סיכום מבדק שנתי-מבדקי בטיחות מנהל חינוך

פרטי המוסד-
סמל המוסד-612929
סוג המוסד-בית ספר
שם המוסד-בית ספר חזון יעקב
כתובת המוסד-טשרניחובסקי 1
טלפון המוסד-088555266
פרטי המנהל/ת-נורית פרץ
תאריך המבדק-ש' 4/2/2023
? האם נמצאו ליקויים עם קדימות 0-לא
המבנה מאושר לשימוש-כן
פרטי הבודק-אדם דור

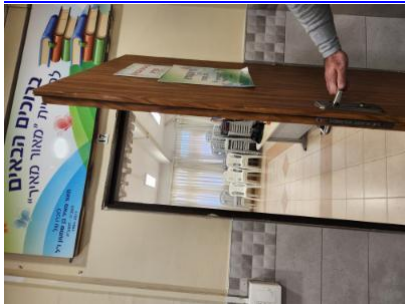
החצר תאורגן באופן שיבטיח בטיחות 1-חצר אחורית-פסולת בניין / רשתות ברזל . נמצאו באזור הקונטינר - חצר אחורית. סכנת פציעה. - - -
3.11-4/2/2023 17: 29 ארגון החצר.- מרבית בעת תנועה ופעילות של תלמידים
